Title - Sujet Willson House-Parking Lot Improve	
Solicitation No. - N° de l'invitation EP076-130124/A	Amendment No. - N° modif. 001
Client Reference No. - N° de référence du client R.008707.009	Date 2012-08-20
GETS Reference No. - N° de référence de SEAG PW-\$\$\$FG-353-60960	
File No. - N° de dossier fg353.EP076-130124	CCC No./N° CCC - FMS No./N° VME
Solicitation Closes - L'invitation prend fin at - à 02:00 PM on - le 2012-08-28	Time Zone Fuseau horaire Eastern Daylight Saving Time EDT
F.O.B. - F.A.B. Plant-Usine: <input type="checkbox"/> Destination: <input checked="" type="checkbox"/> Other-Autre: <input type="checkbox"/>	
Address Enquiries to: - Adresser toutes questions à: Searchwell, Suzette	Buyer Id - Id de l'acheteur fg353
Telephone No. - N° de téléphone (819) 956-6645 ()	FAX No. - N° de FAX (819) 956-8335
Destination - of Goods, Services, and Construction: Destination - des biens, services et construction: Willson House 654 Meech Lake Road Chelsea, QC J9B 1H9

ADDENDUM No. 01

**WILLSON HOUSE
Phase 1 - Addenda 01**

PARKING LOT IMPROVEMENTS

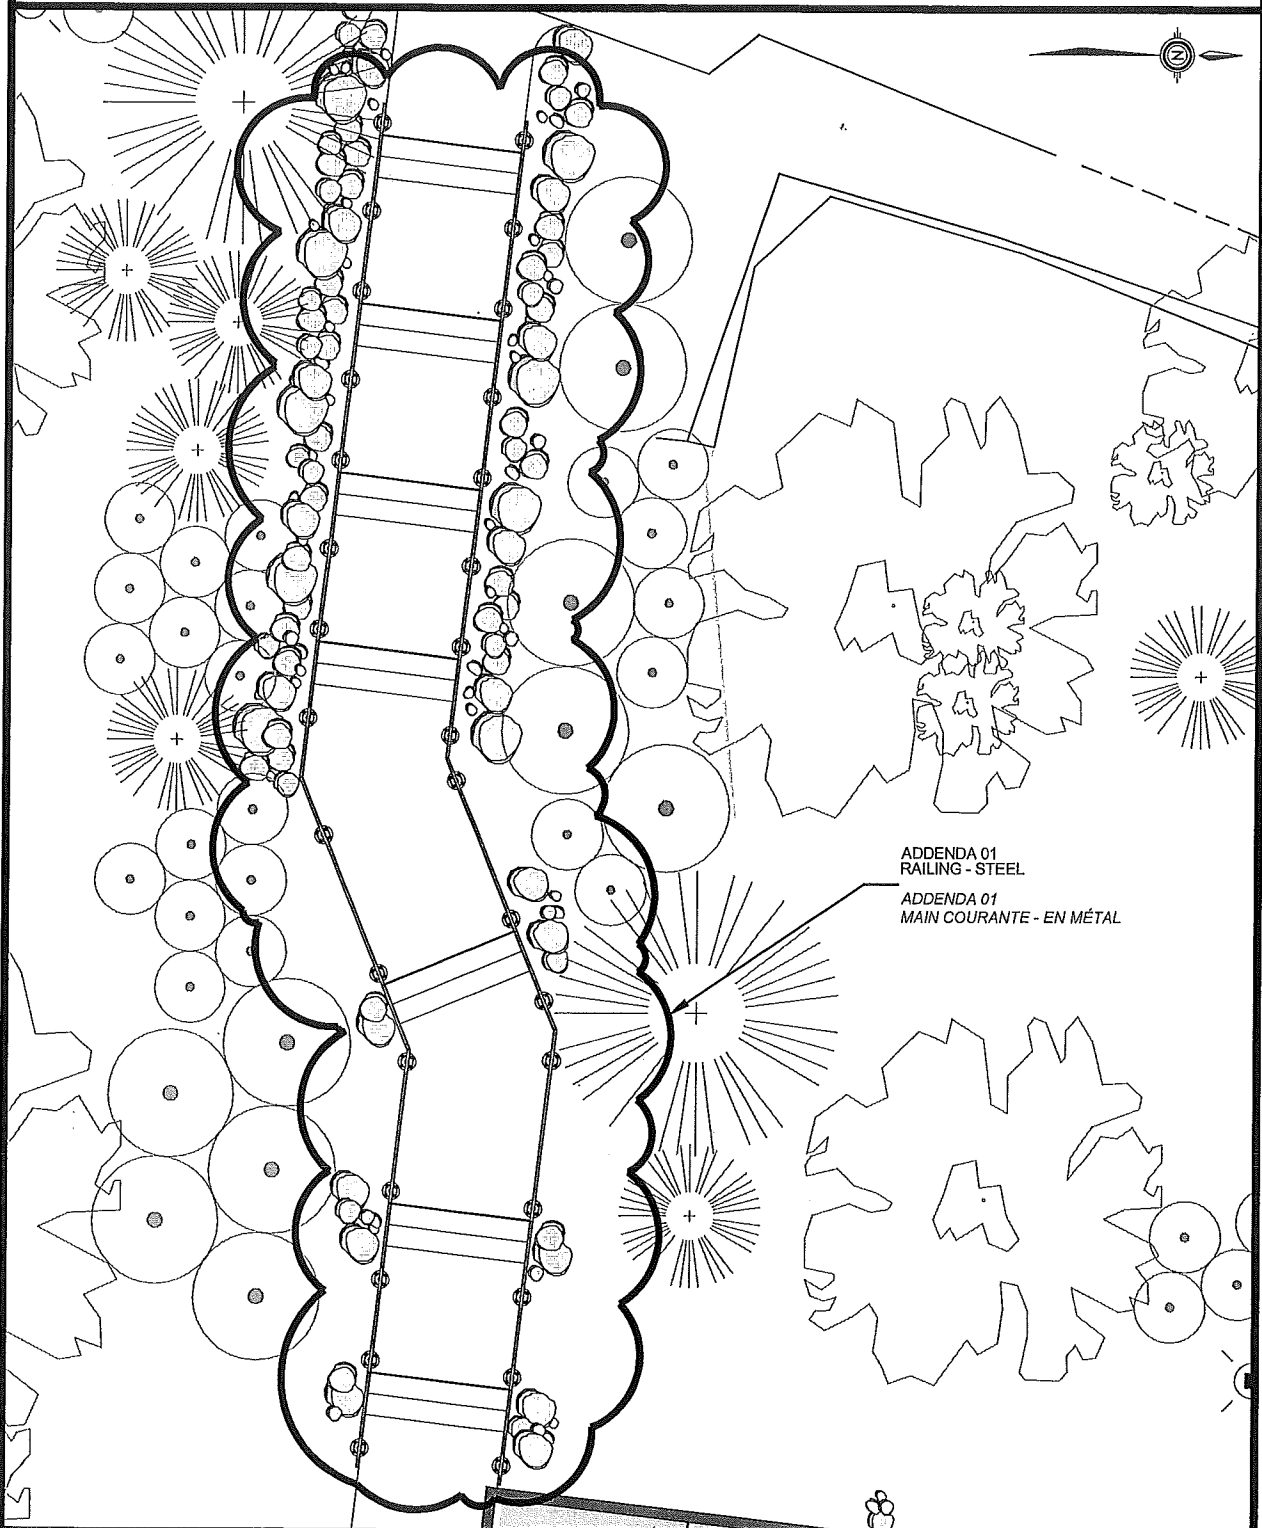
Item 1.8 Historical/Archaeological Preservation

.4 Add

« Part of the existing stone wall to be dismantled is shown on drawing D-001. This includes a length of retaining wall along the main access road where the new entrance of the parking lot is proposed as well as the stonewall along the existing entrance of the parking lot. As this stonewall followed the original access road of the property, the stone wall might extend beyond what is shown on the drawing. Bidders should base their price on the possibility that the wall joins the overgrown driveways to the east of the existing parking lot. The price should be based on an estimated quantity of 25 cubic meters.

As indicated in section 01 35 43 of the specifications, the stone walls are to be dismantled, stored and the stones will be reinstalled on site in a few locations as indicated on the drawings and specifications. »

**DETAIL
RAILING - STEEL**

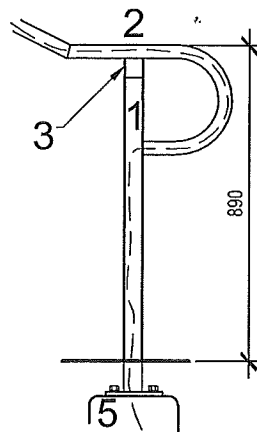
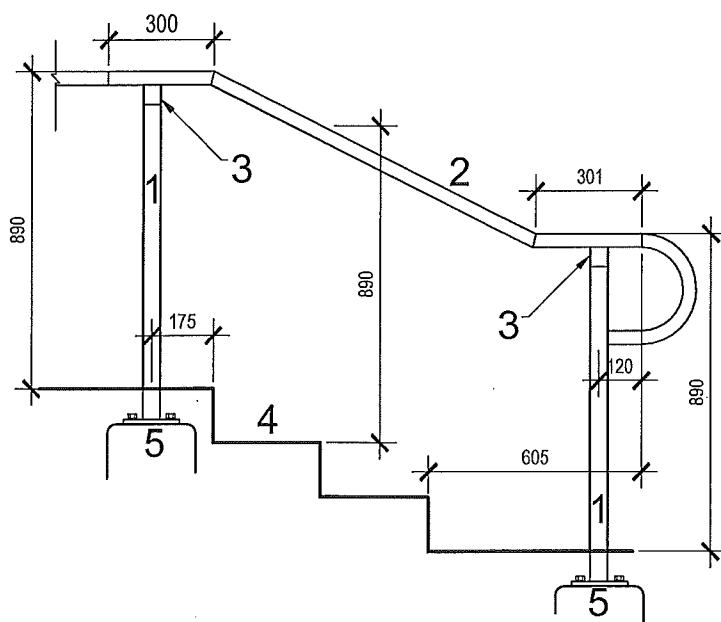
- .1 You will find attached the specifications for the realization of a metal handrail painted by brown color in compliance with the prescriptions of the section 05 50 00 Metal Fabrication.
